Teto: laje aparente, iluminação e ar-condicionado

Distribuição conceitual sobre a laje de concreto — sem mudança de posição nesta proposta; só a parede cozinha/closet se move.

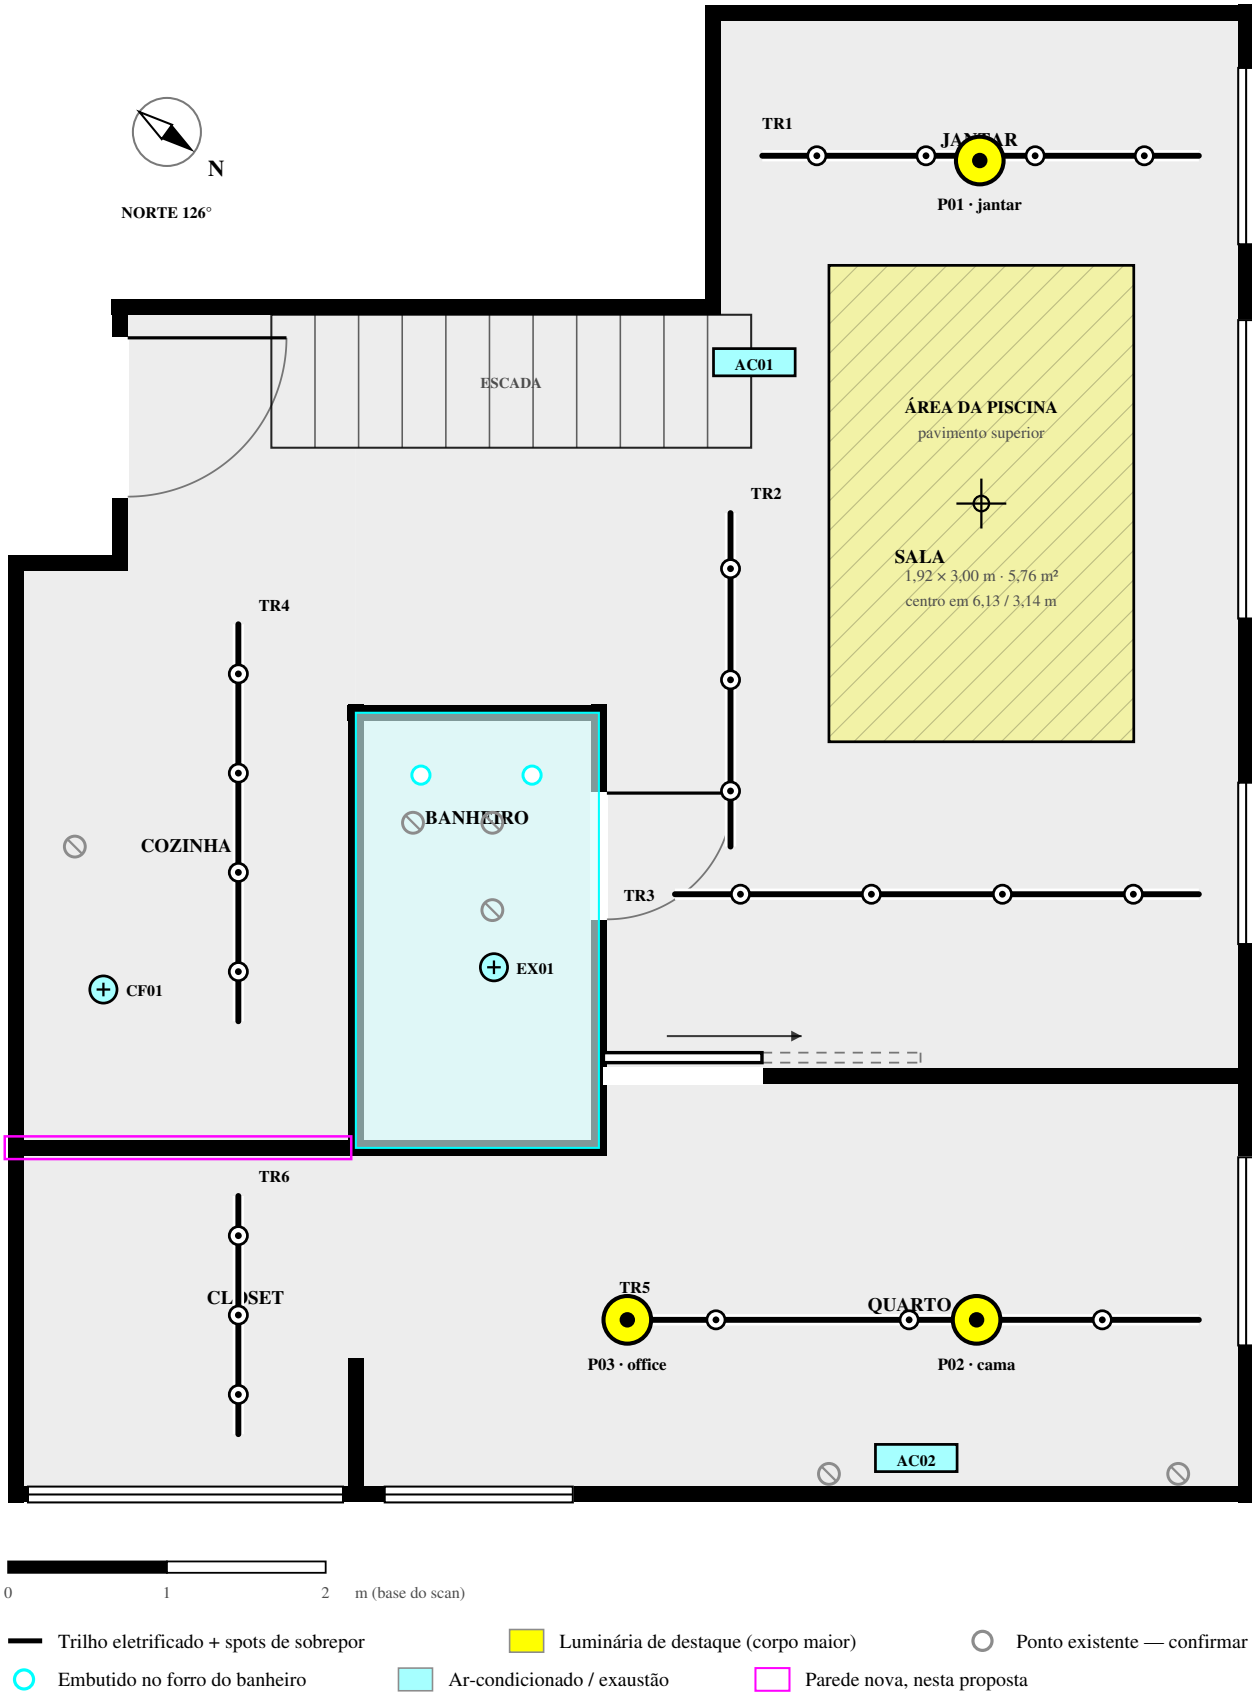
Trilhos, luminárias de destaque, pontos existentes e máquinas ficam nas mesmas posições da REV. M — nenhum está no trecho de laje que a cozinha ganha (faixa sul, ver Alt A · 03). Ganho: essa faixa fica sem trilho próprio; ao aprovar a proposta, avaliar estender o TR4 ou somar um spot para cobrir os 0,92 m² adicionais de teto da cozinha.

— jantar, cama e office. Corpo e diâmetro maiores que os spots dos trilhos, em pendente ou plafon de sobrepor. No quarto o TR5 passa a correr no eixo de P02 e P03, a 8,28 m: as duas podem ser alimentadas pelo próprio trilho, com adaptador, dispensando saídas novas na laje.

TR3 desceu para 5,60 m, ganhando recuo da drywall; TR5 desceu para 8,28 m, no eixo das duas luminárias do quarto; TR6 saiu de junto da parede oeste e foi para 1,45 m, no mesmo eixo do TR4 — os dois lêem como uma linha só. O TR2 foi encurtado para 5,30 m: no traçado anterior ele cruzava o TR3 no meio da sala, e dois trilhos não se cruzam — se tiverem de se encontrar, é com conector T.

6,13 / 3,14 m do canto noroeste. Essa laje não recebe furação: nem luminária, nem trilho, nem evaporadora ou tubulação podem invadi-la, e a região exige impermeabilização e sobrecarga verificadas em estrutura. Nenhum trilho a invade: TR2 corre a oeste e TR3 passa 0,96 m ao sul.

A reserva AC01 caía dentro da projeção da piscina.

Foi deslocada para oeste, mantendo a insuflação para sala e jantar. A posição definitiva depende de confirmar apoio acima do limite sala/jantar e o modelo da condensadora existente: não assumir que ela admite duas evaporadoras.
